軽微な変更届

変更箇所対照表

(仮称) 宝塚市安倉中5丁目PJ

TITLE 排水計画平面図

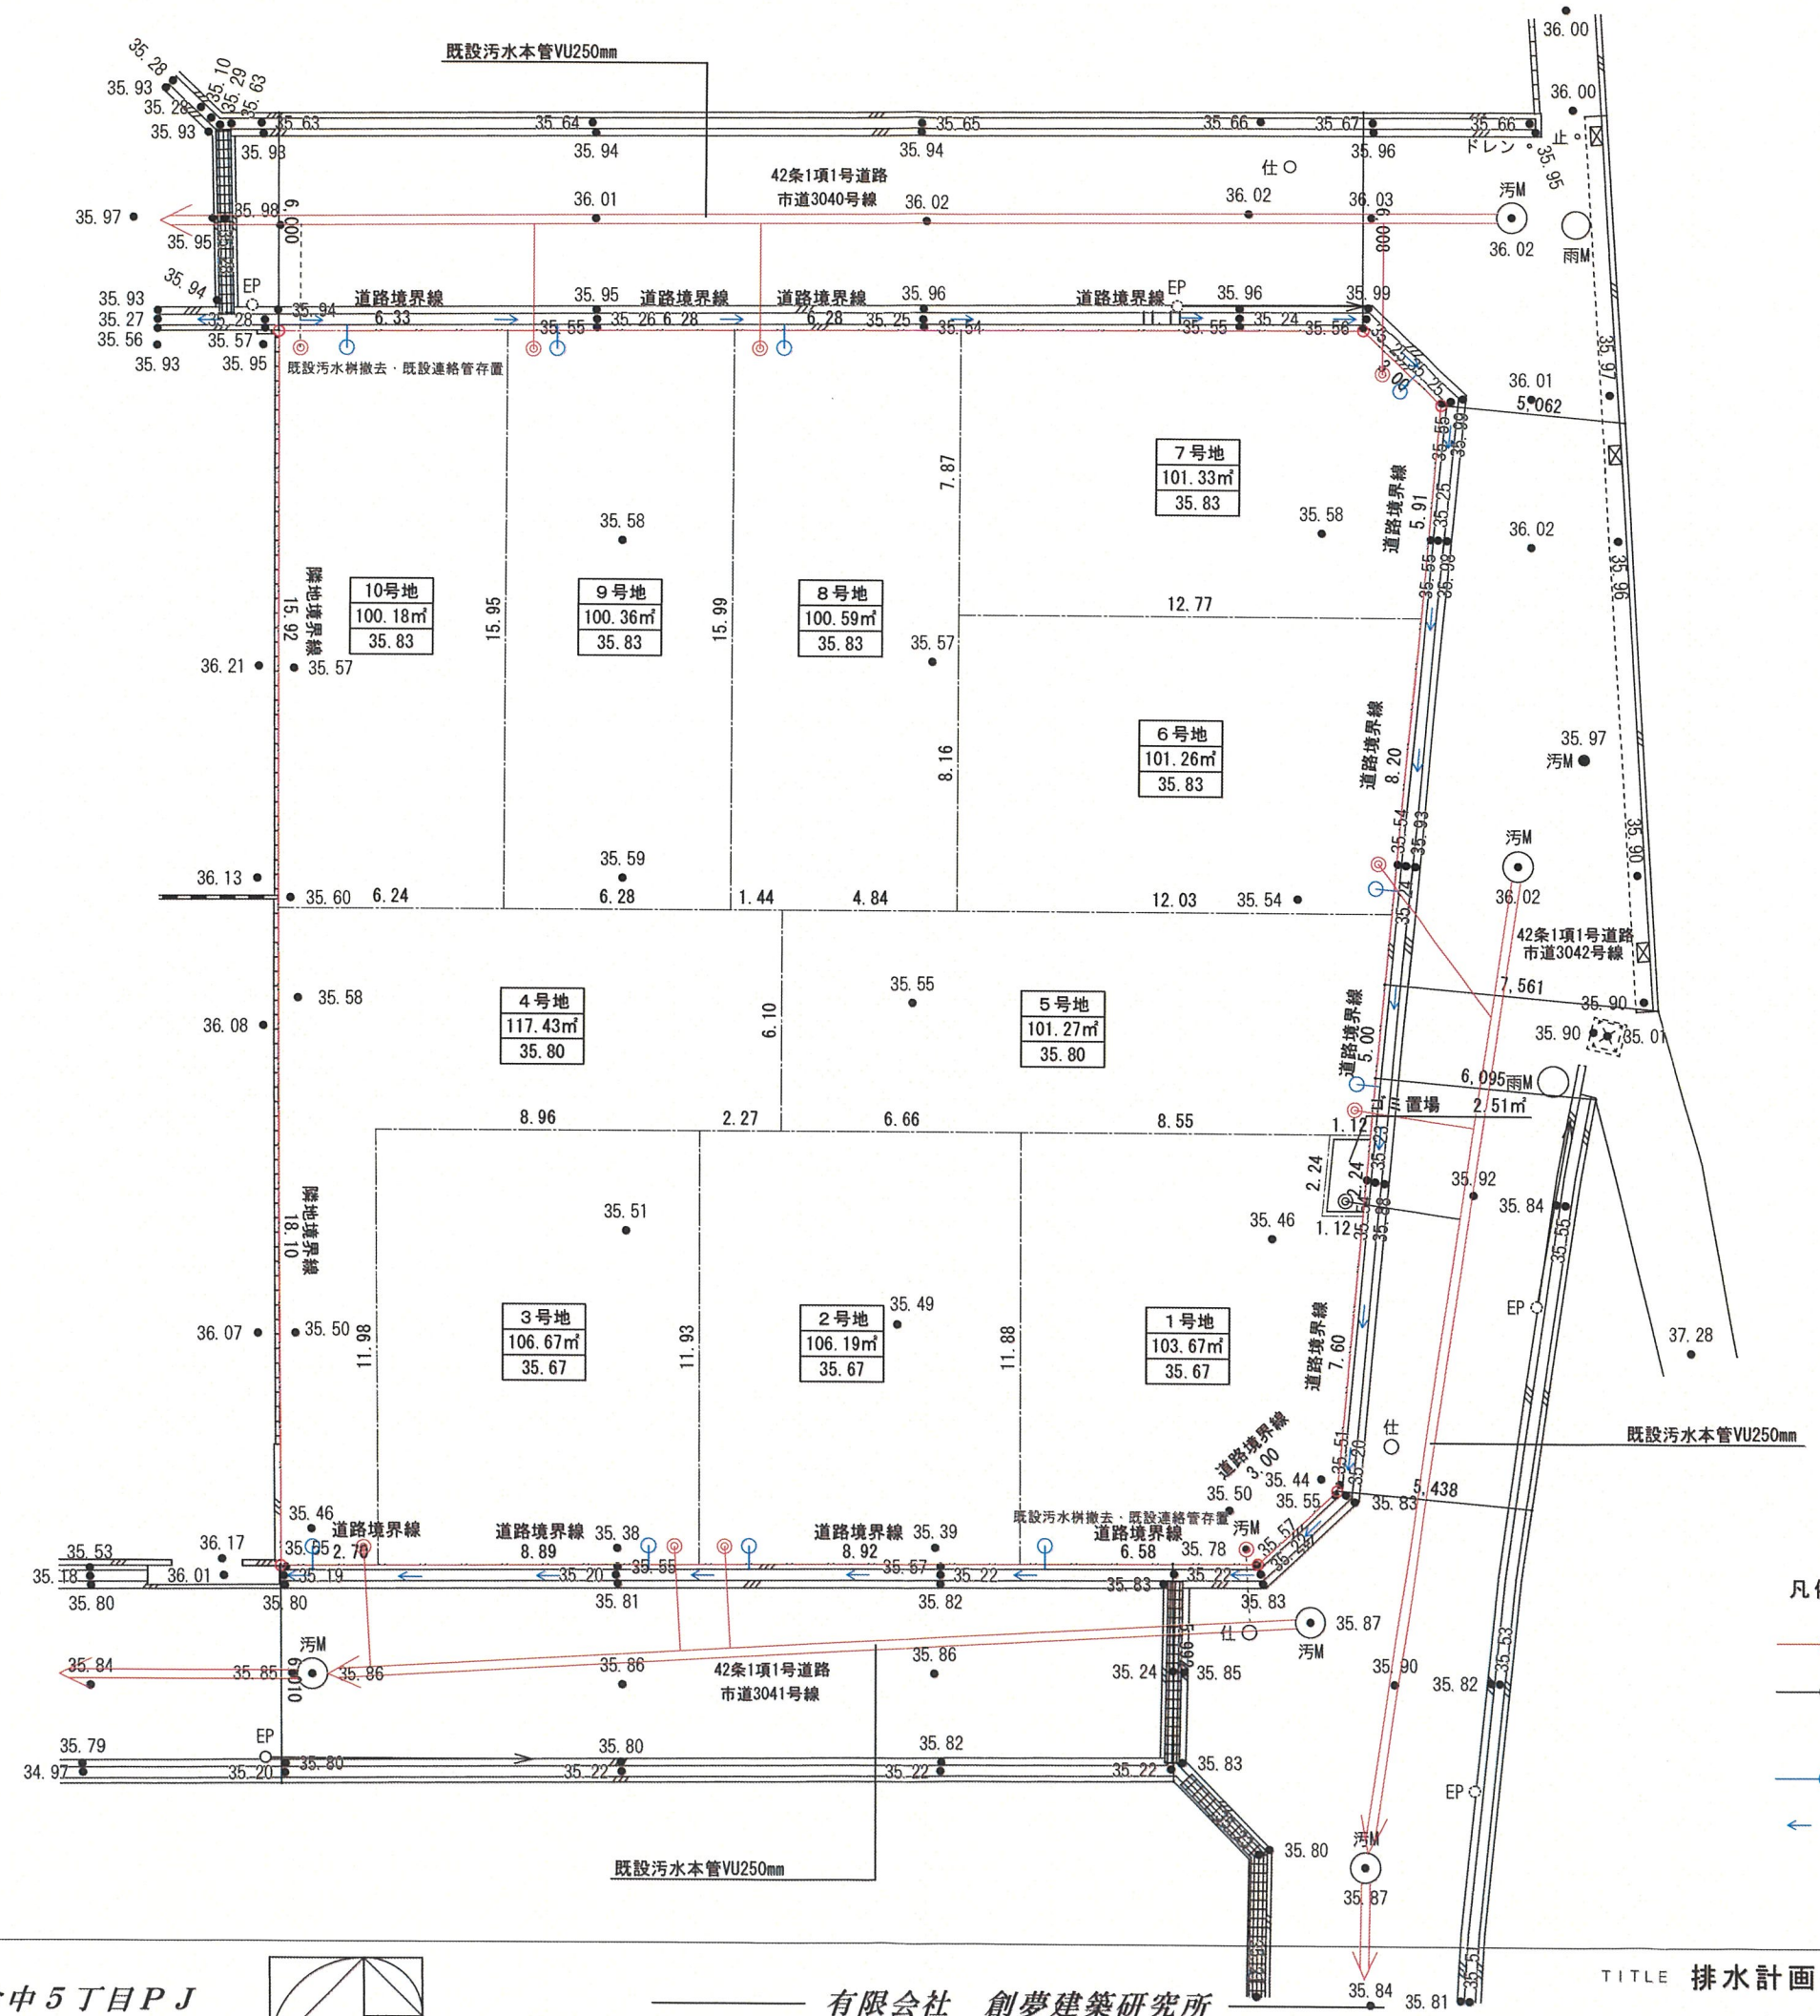
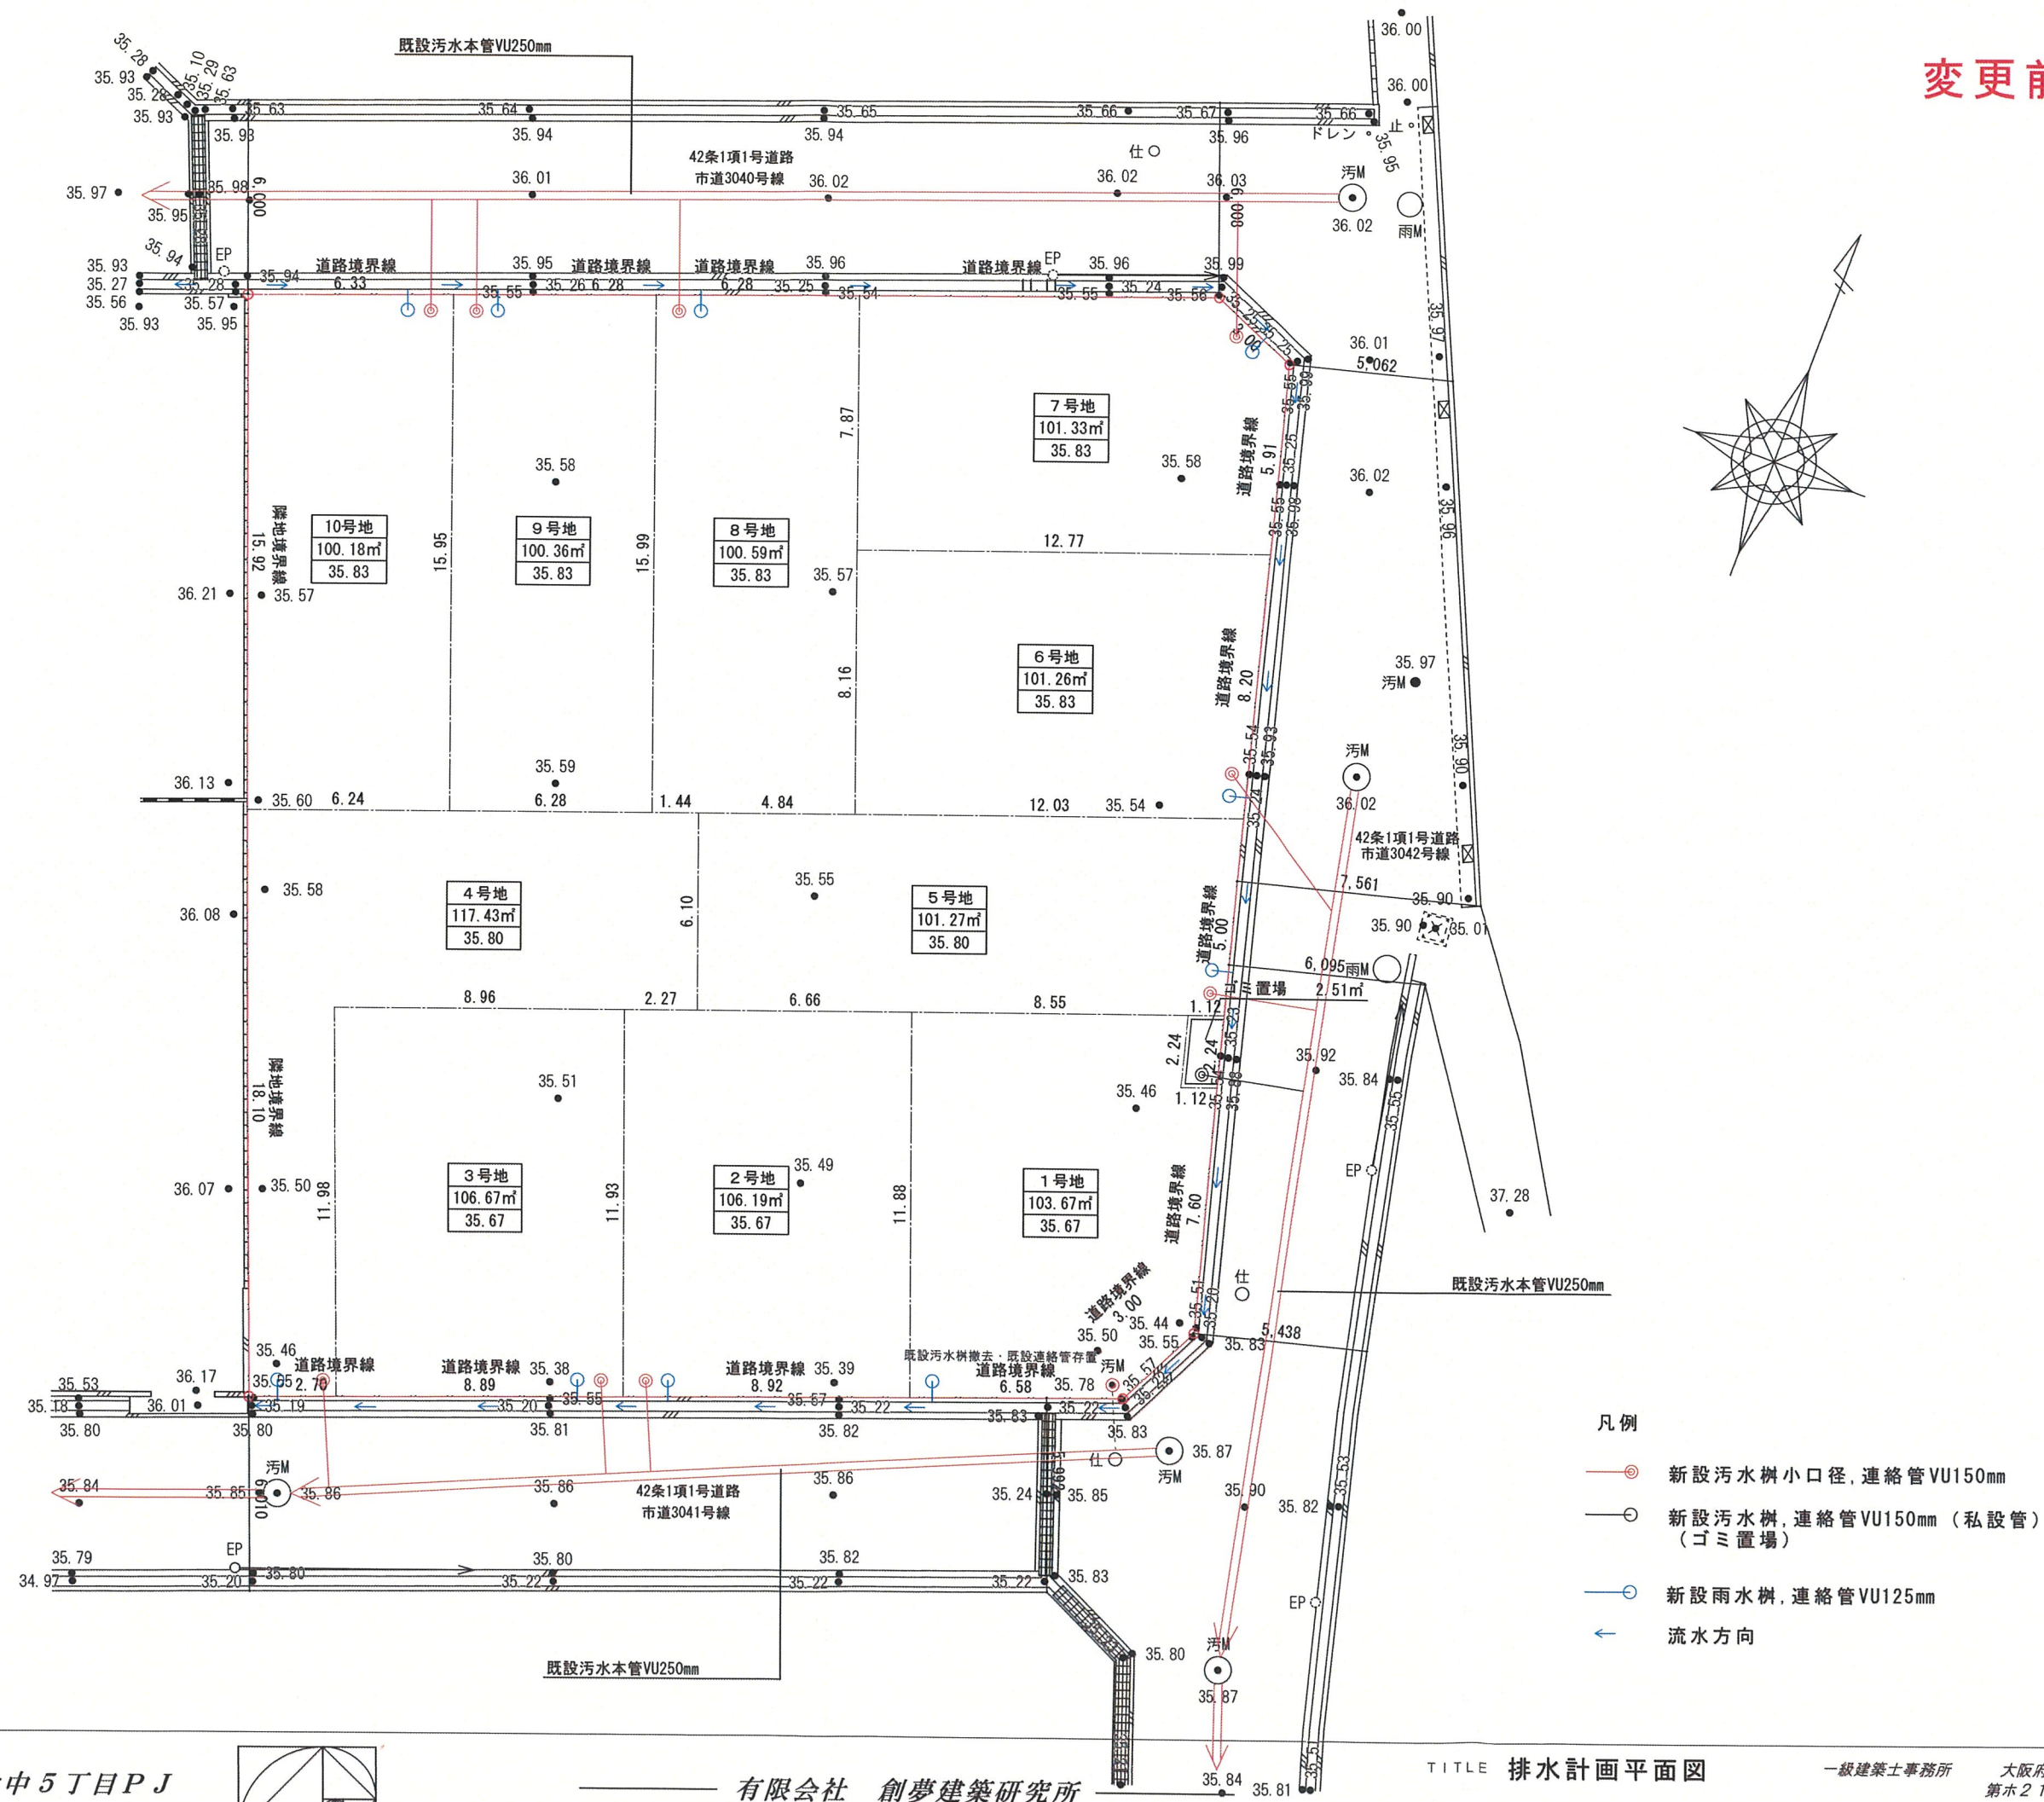
項目	変更前	変更後	備考欄
汚水枡の位置と仕様の変更	10号地東側に汚水枡新設・連絡管新設	10号地西側の既設汚水枡撤去後新設汚水連絡管既設利用	既設汚水連絡管の既設利用による変更
給水引込位置の変更	10号地東側に引込	10号地西側へ引込	既設汚水連絡管の既設利用に伴い変更
